Dienst Beheer Infrastructuur  
afdeling Technisch  
Specialistisch Onderhoud

Datum  
21 april 2005

Korte notitie met aandachtspunten en een afschatting van de haalbaarheid van 4 rijstroken autoverkeer over de Lammebrug te Leiden.

**Figuur 5, de bovenste foto geeft de verbrede noordzijde aan, het dek kraagt uit over de pijler. De onderste foto geeft de niet verbrede zuidelijke zijde weer.**

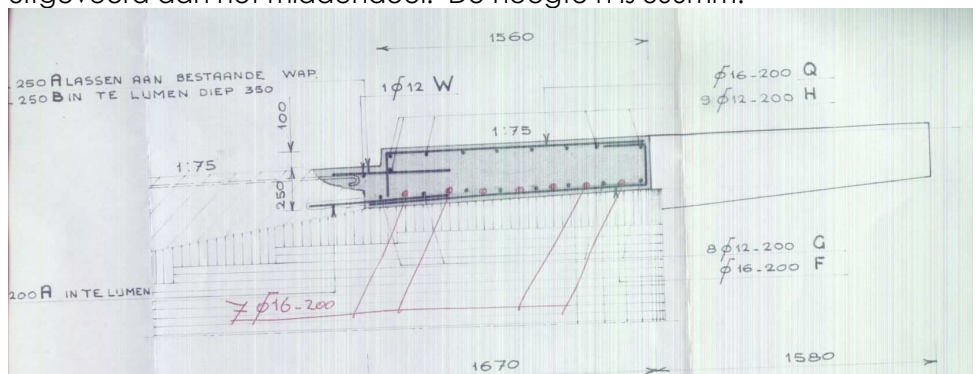
In het verleden zijn de landhoofden verdraaid. Blijkbaar is de draagkracht van de landhoofden beperkt. De toenmalige opzichter van de herstelwerkzaamheden heeft aangegeven de hieruit voortvloeiende schade zoals scheurvorming te hebben hersteld. Aangezien het dek van de brug naar de noordzijde met 1.65m is verbreed is de is het zwaartepunt van de brug naar de noordzijde verplaatst. Wanneer over deze verbreding verkeer zal rijden, zal de noordzijde van de fundering nog zwaarder worden belast.

Zeker gezien de reeds opgetreden vervorming van de fundering valt de aanvullende assymetrische belasting van de brugfundering af te raden.

**Figuur 6, grijs gearceerde deel is de verbreding**

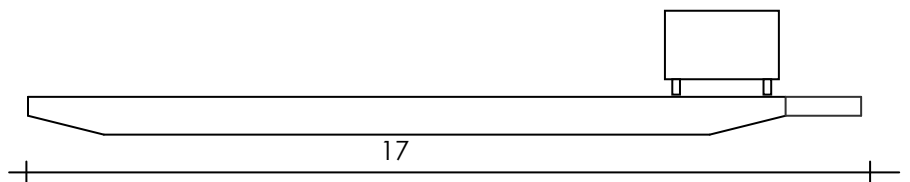
Na vermoedelijke rotatie van de landhoofden zijn de aanbruggen gescheurd. Door het aanbrengen van extra wapening en spuitmortel is dit gerepareerd. Desalniettemin geeft de schade aan de aanbruggen relatief zwaar belast worden. De verbreding aan de noordzijde is slanker uitgevoerd dan het middendeel. De hoogte  $h$  is 300mm.

Het bestaande dek bestaat heeft onderin een wapening van  $\varnothing 14-250$  en  $\varnothing 32-250$ , deze laatste wapening buigt omhoog bij het steunpunt. De brug is uit 1958. We gaan uit van een staalkwaliteit van QR22 uit de GBV1950. De rekenwaarde  $f_s$  van dit staal is  $191 \text{ N/mm}^2$ . Voor het opneembaar moment in het veld komen we dan op:  $h = 450 \text{ mm}$   
 $M_u = A_s * f_y * 0.9 * d = (3217 + 616) \text{ mm}^2 / \text{m} * 191 \text{ N/mm}^2 * 0.9 * 400 \text{ mm} = 263 \text{ kNm/m}$

In het aangestortte gedeelte is het op te nemen moment:  
 $7 \varnothing 16$  en  $8 \varnothing 12$  over een  $1.65 \text{ m}$  brede verbreding.  
 (hierbij is de  $7 \varnothing 16$  als wijziging op de tekening met rode pen aangebracht).  
 $M_u = A_s * f_y * 0.9 * d = (7 * 201 + 8 * 113) \text{ mm}^2 / 1.65 \text{ m} * 435 \text{ N/mm}^2 * 0.9 * 250 \text{ mm} = 137 \text{ kNm/m}$

Uit de originele berekening valt te halen dat voor één laststelstel klasse A of twee laststelstels klasse B rekening moet worden gehouden met een veldmoment van  $M_{rep} = 180 \text{ kNm}$ . Hieruit valt te concluderen dat verbreding aanzienlijk minder draagkracht bezit dan de originele betonnen aanbrug. Deze verbreding is niet ontworpen om het verkeer te dragen. Door de geringere hoogte is dit gedeelte ook minder stijf.

**Figuur 7. De dwarsverdelingscoëfficiënten voor K<sub>1</sub>**

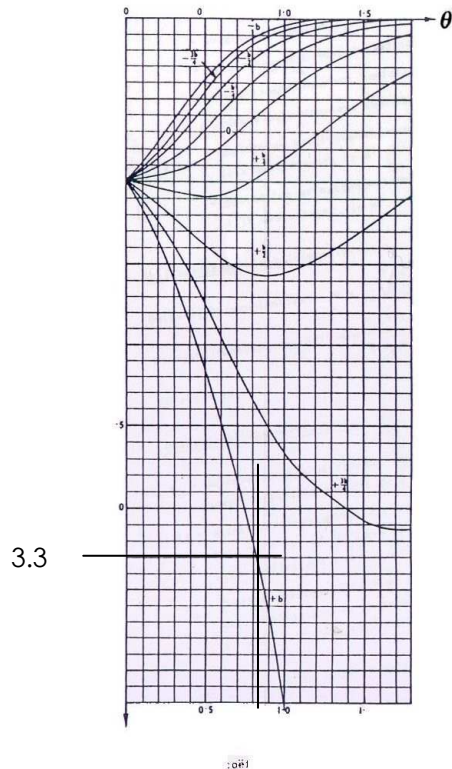
Met  $a = l/2 = 8/2 = 4 \text{ m}$  en  $b = b_t/2 = 13.5 \text{ m}/2 = 6.75 \text{ m}$   
 Dan is  $\theta = b/2a = 0.843$   
 Het dek is een plaat, hierdoor is  $\alpha = 1$   
 Het voertuig staat tov het gemodelleerde blok met een aan de rand. Ook aan deze rand zal de grootste dwarsverdeling worden gevonden.  
 Met behulp van onderstaand figuur wordt de  $K$  factor bepaald op 3.3.

moment in dek	eigen gewicht P klasse A	p	overig	totaal	
	72.3	83	24.2	-1.82	177.68 kNm
K factor		3.3			
nieuwe belastingen	72.3	273.9	24.2	-1.82	368.58 kNm

Door een factor 3.3 toe te passen op de mobiele belasting komt het totale langsmoment twee maal zo hoog uit! Het wapeningsmoment in de originele brug is slechts berekend op 180kNm.
